Anlage 1 zur Sitzungsniederschrift vom 13.06.2018
(Az.: 6102-S; Ident-Nr. 089769)

Aufstellung Bebauungsplan „Seestraße-Ost“, Gem. Schondorf

Abwägung der Stellungnahmen nach öffentlicher Auslegung gem. § 13a Abs. 2 Nr. 1 i.V.m. § 13 Abs. 2 und Abs. 3 Satz 1 sowie § 3 Abs. 1 BauGB und der Behördenbeteiligung nach § 4 Abs. 1 BauGB in der Zeit vom 20.02.2018 bis 23.03.2018

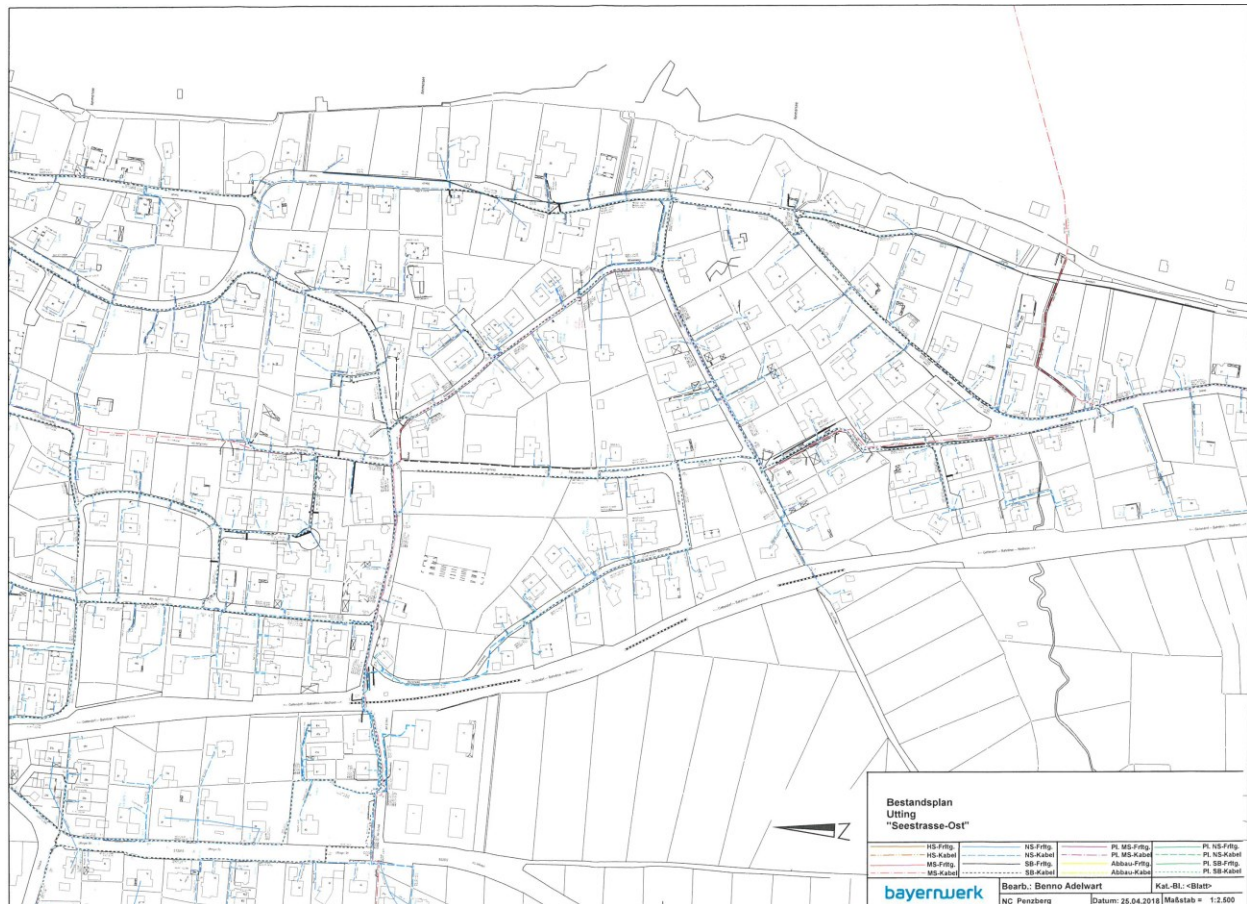
Zur elektrischen Versorgung des geplanten Gebietes sind Niederspannungskabel erforderlich. Eine Kabelverlegung ist in der Regel nur in Gehwegen, Versorgungstreifen, Begleitstreifen oder Grünstreifen ohne Baumbestand möglich.

Im überplanten Bereich befinden sich Anlagenteile der Bayernwerk AG oder es sollen neue erstellt werden. Für den rechtzeitigen Ausbau des Versorgungsnetzes sowie die Koordinierung mit dem Straßenbausträger und anderer Versorgungsträger ist es notwendig, dass der Beginn und Ablauf der Erschließungsmaßnahmen im Planbereich frühzeitig (mindestens 3 Monate) vor Baubeginn der Bayernwerk AG schriftlich mitgeteilt wird. Nach § 123 BauGB sind die Gehwege und Erschließungsstraßen soweit herzustellen, dass Erdkabel in der endgültigen Trasse verlegt werden können.

- Vor Beginn der Verlegung von Versorgungsleitungen sind die Verlegezonen mit endgültigen Höhenangaben der Erschließungsstraßen bzw. Gehwegen und den erforderlichen Grundstücksgrenzen vor Ort bei Bedarf durch den Erschließungsträger (Gemeinde) abzustecken.
- Für die Ausführung der Leitungsbauarbeiten ist der Bayernwerk Netz GmbH ein angemessenes Zeitfenster zur Verfügung zu stellen, in dem die Arbeiten ohne Behinderungen und Beeinträchtigungen durchgeführt werden können.

Da der zukünftige Leistungsbedarf derzeit nicht abschließend ermittelt werden kann, sind die Flächen für eine ggf. erforderliche Transformatorenstation bei Bedarf zu sichern. Die räumliche Positionierung der Transformatorenstation kann flexibel erfolgen. Eine Transformatorenstation kann gemäß § 14 BauNVO als der Versorgung des Baugebiets dienende Nebenanlage als Ausnahme zugelassen werden, auch soweit für sie im Bebauungsplan keine besonderen Flächen festgesetzt sind.

Ein Hinweis zur Einhaltung ausreichender Pflanzabstände zu Ver- und Entsorgungsleitungen ist bereits enthalten. Die sonstigen Hinweise werden zur Kenntnis genommen. Eine Änderung der Planunterlagen ist nicht veranlasst.
